编号 411 更改通知

JWMW 和 JWLW 翘板开关的按钮 / 外壳材料变更通知

JWMW 和 JWLV 翘板开关外壳标识的更改

JWMW 和 JWLW 的示例图片

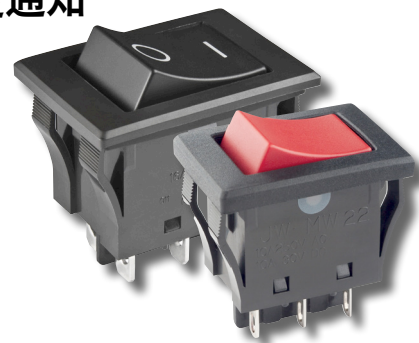
1. JW 系列翘板开关 (JWMW 和 JWLW 型号) 的按钮材料和外壳材料变更。按钮材料由聚苯醚 (PPE) 变更为聚酰胺。外壳材料由三聚氰胺树脂变更为三聚氰胺酚醛树脂。此次变更适用于所有 JWMW 和 JWLW 的标准型号和定制型号。标准型号可参照下表。

JWMW 和 JWLW 型号	变更前	变更后
按钮材料	聚苯醚 (PPE)	聚酰胺
外壳材料	三聚氰胺树脂	三聚氰胺酚醛树脂
